## Saksframlegg

### Behandling av klage på vedtak om snøskuterløyper i Porsanger kommune

Figur 1: Sort stiplet linje viser vedtatt løypetrase. Grønn stiplet linje viser foreslått endring.

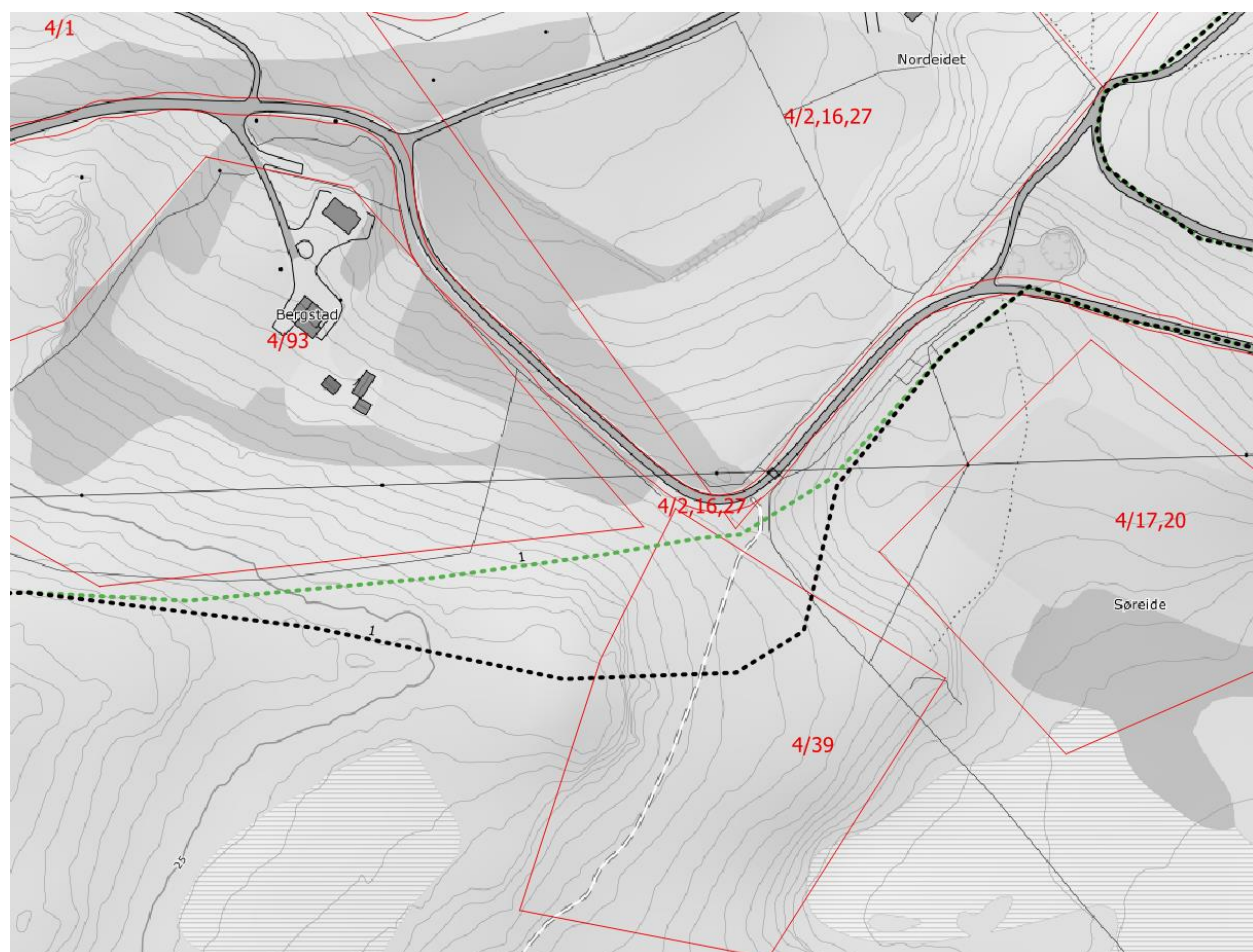
- Grunneier Sigrun Jørgensen klager over plassering av skuterløype over gnr 4 bnr 39 i Smørfjord. Grunneier ber om at løypen justeres.
- Festerne Espen Hansen og Odd Mikkelsen klager på plassering av skuterløype mellom fritidsboliger på gnr 3 bnr 1 fnr 29 og 17 ved Vuolit Muotkejavri – Nedre Eidevannet i Smørfjord. Festerne ber om at løypen flyttes bort fra fritidsboligene.

Klage fra Sigrun Jørgensen:
